**Примечание: Описание обновления системы безопасности линейки продуктов Smart Entrance Control**

Для повышения безопасности продукта и оптимизации взаимодействия с клиентами компания инициировала проект по обеспечению безопасности проект обновления линейки продуктов Access control. На основе обновления системы безопасности контроллера доступа завершена поставка первой партии обновленных контроллеров, а также SDK для управления доступом и инструменты поиска контроллеров также были оптимизированы.

**Модели контроллеров для обновления безопасности:**

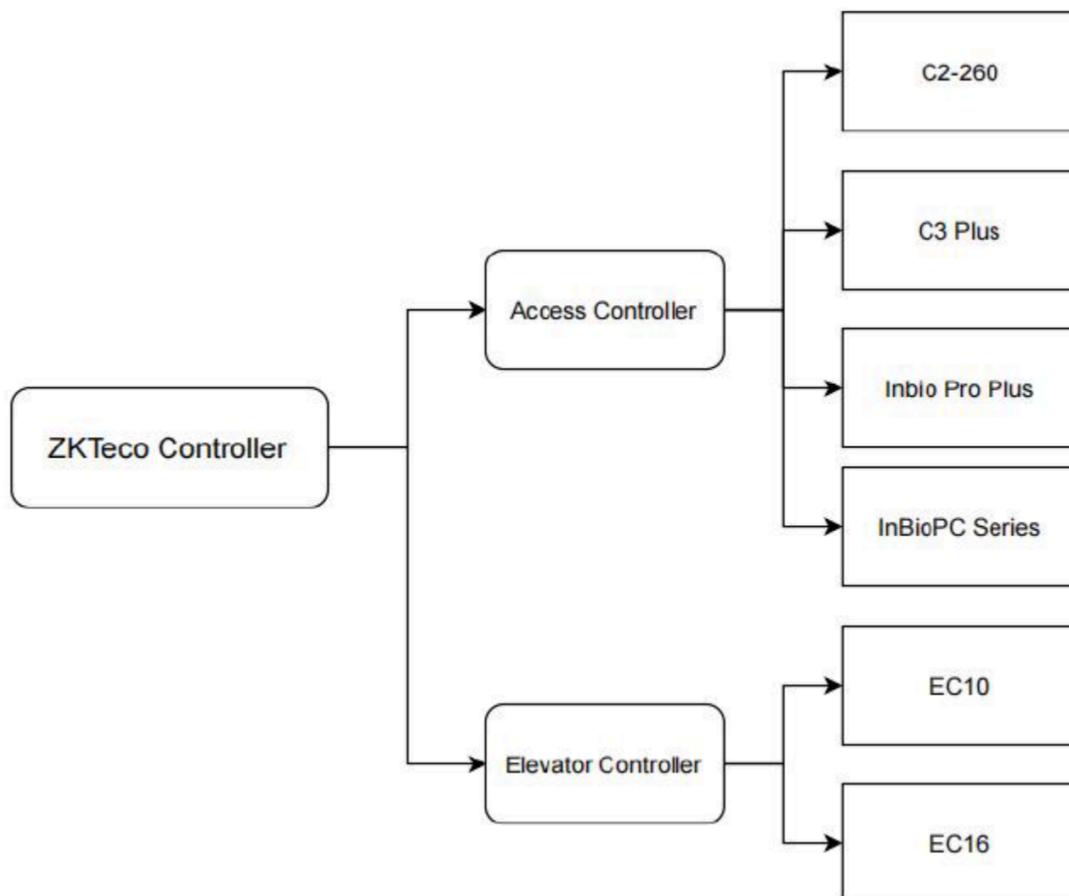
1. Данные, возвращаемые широковещательным поиском, переведены из открытого текста в зашифрованный режим;
2. IP-адрес, пароль для связи и другие настройки устройства изменены на обязательные зашифрованные пароли для связи
3. IP-адрес должен быть в одной подсети с IP-адресом контроллера (адрес по умолчанию 192.168.1.201)

Тип устройства	Версия до обновления	Версия после обновления
C2-260	АС Версия 9.0.3.0001 03 марта 2023 г.	АС Версия 9.0.3.0005 26 декабря 2024 г.
InBioPC	АС версия 20.0.13 15 августа 2024 г.	АС Версия 20.0.17 от 30 декабря 2024 г.

Тип устройства	Версия до обновления	Версия после обновления
C3 Plus	АС версии 19.0.5 от 16 мая 2024 г.	АС версии 19.0.17 от 30 декабря 2024 г.
INBio Pro Plus	АС Версия 19.0.7 15 июля 2024 г.	АС Версия 19.0.17 30 декабря 2024 г.
EC10	АС Версия 7.0.3 17 апреля 2023 г.	АС версия 7.1.0 18 декабря 2024 г.
EC-16	АС Версия 12.1.4 11 июля 2023 г.	АС версия 12.1.17 30 декабря 2024 г.
